第248回「地域の会」定例会資料〔前回定例会以降の動き〕

ご質問への回答

6号機 オペレーティングフロア（管理区域）

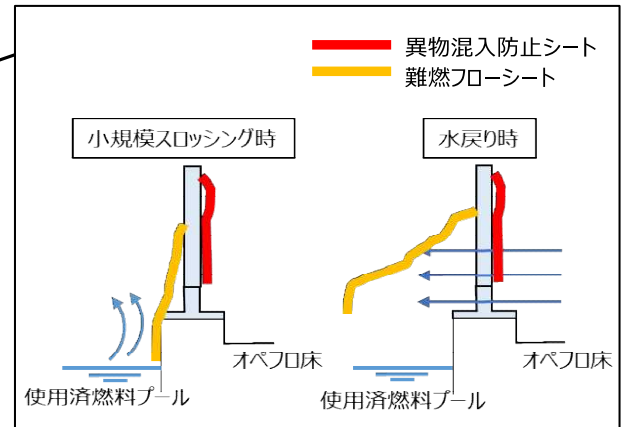
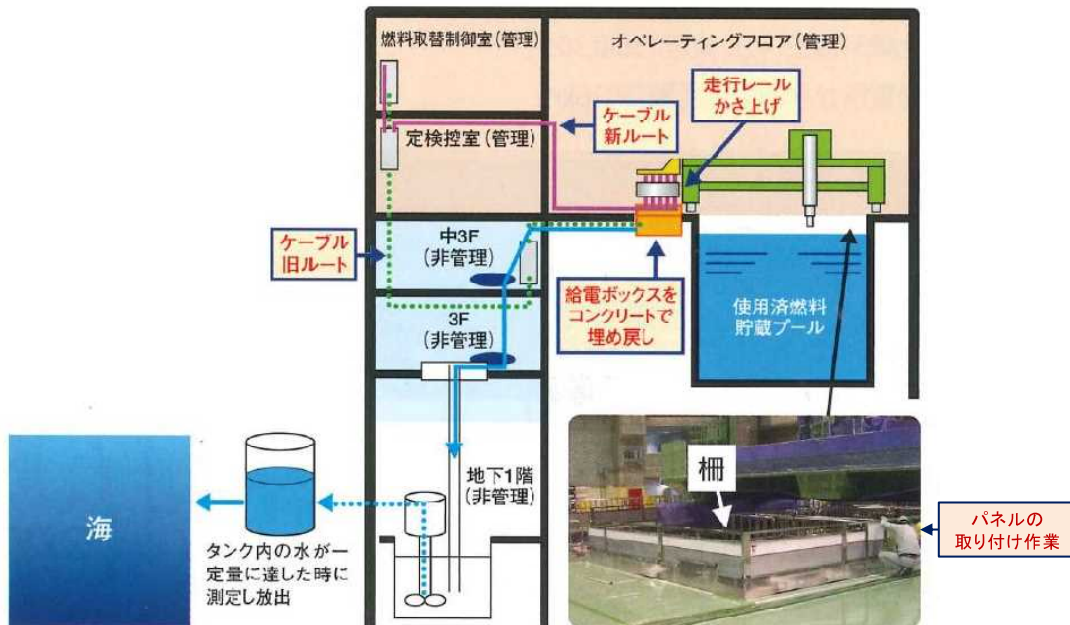
柏崎刈羽原発においても、そのような水の漏えいが起こらないような対策をされてこられたと思いますが、燃料プールの断面図（イメージ図）を含め、とられてきた対策について具体的に教えてください。

本日、弊社より前回定例会以降の動きでお示した 1 月 11 日発表の「能登半島地震を受けた発電所の状況」でお示したとおりです。

6号機、7号機の使用済燃料プールの断面は下記のとおりです。

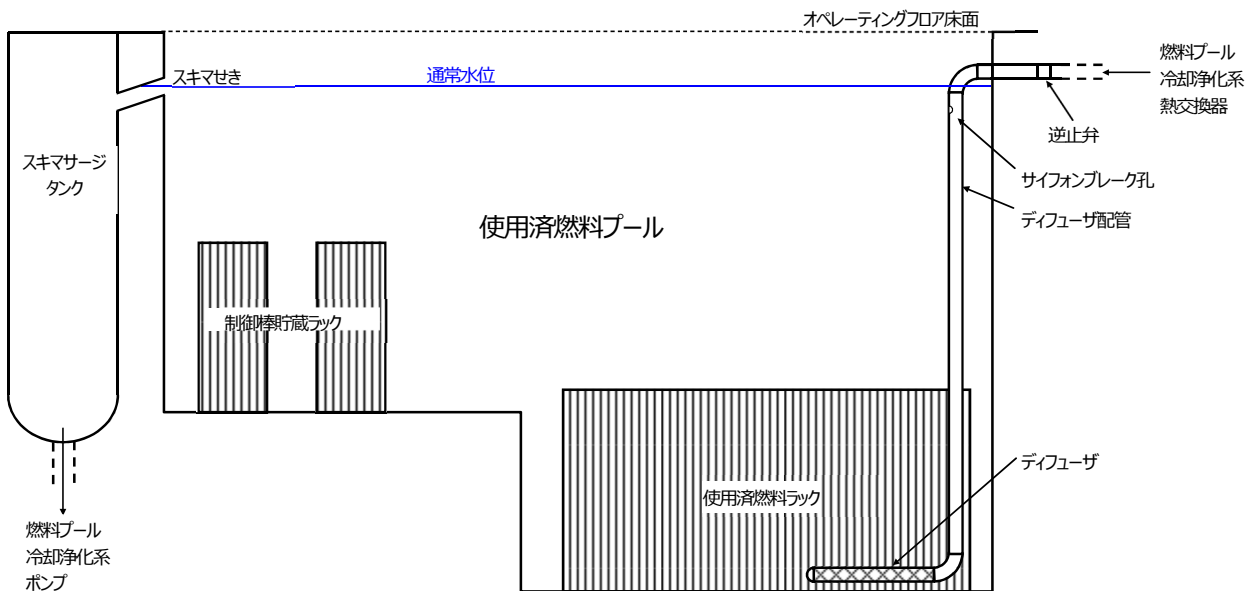
今回の6号機の溢水は「壁等の構造上の違いによるもの」と回答されたと理解したのですが、それでよろしいでしょうか。

東京電力が平成24年5月30日の東京電力からのお知らせにおいて、福島第1原発「4号機使用済核燃料プールは、構造的に水は漏えいしないものになっています」と解説し、イメージ図を添付していますので、柏崎刈羽原発6号機、7号機の核燃料プールの断面図をお示ください。

6号機の溢水が他の号機とを比較して多かった理由は、ご記載のとおり、建屋の位置・耐震壁の位置などが異なることから溢水量に差が生じたものと推定しています。

第3.2.3-9図(1) 文献による敷地周辺海域の断層分布図

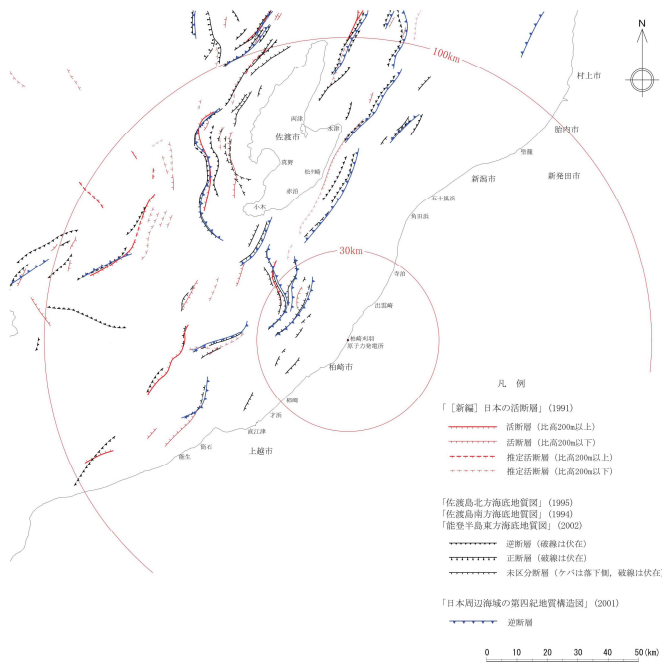
今回の能登半島地震の海底震源帯（150 km推定）の存在を以前から把握していたか？

この震源帯を、柏崎刈羽原子力発電所の安全審査の中で審査したのか？

東電がこの地震帯を取り上げないでいいと判断した根拠・理由はなにか？

文献調査によって当該海域に複数の断層が示されていることは把握していました（設置許可申請書第3.2.3-9図（1）、（2）、第6.8-1図）。地震・津波の評価では、敷地への影響が大きい震源および波源を検討することとしており、敷地周辺の海域では佐渡島南方断層～F-D断層群～高田沖褶曲群～親不知海脚西縁断層～魚津断層帯の5断層（156km）の連動をより敷地に近い位置に考慮して地震動・津波を評価していることから、文献調査によって把握していた当該海域の断層の影響はいずれも小さいと判断しています。

文献調査によって当該海域に複数の断層が示されていることは把握していました（設置許可申請書第3.2.3-9図（1）、（2）、第6.8-1図）。地震・津波の評価では、敷地への影響が大きい震源および波源を検討することとしており、敷地周辺の海域では佐渡島南方断層～F-D断層群～高田沖褶曲群～親不知海脚西縁断層～魚津断層帯の5断層（156km）の連動をより敷地に近い位置に考慮して地震動・津波を評価していることから、文献調査によって把握していた当該海域の断層の影響はいずれも小さいと判断しています。

文献調査によって当該海域に複数の断層が示されていることは把握していました（申請書第3.2.3-9図（1）、（2）、第6.8-1図）。地震・津波の評価では、敷地への影響が大きい震源および波源を検討することとしており、敷地周辺の海域では佐渡島南方断層～F-D断層群～高田沖褶曲群～親不知海脚西縁断層～魚津断層帯の5断層（156km）の連動をより敷地に近い位置に考慮して地震動・津波を評価していることから、文献調査によって把握していた当該海域の断層の影響はいずれも小さいと判断したためです。
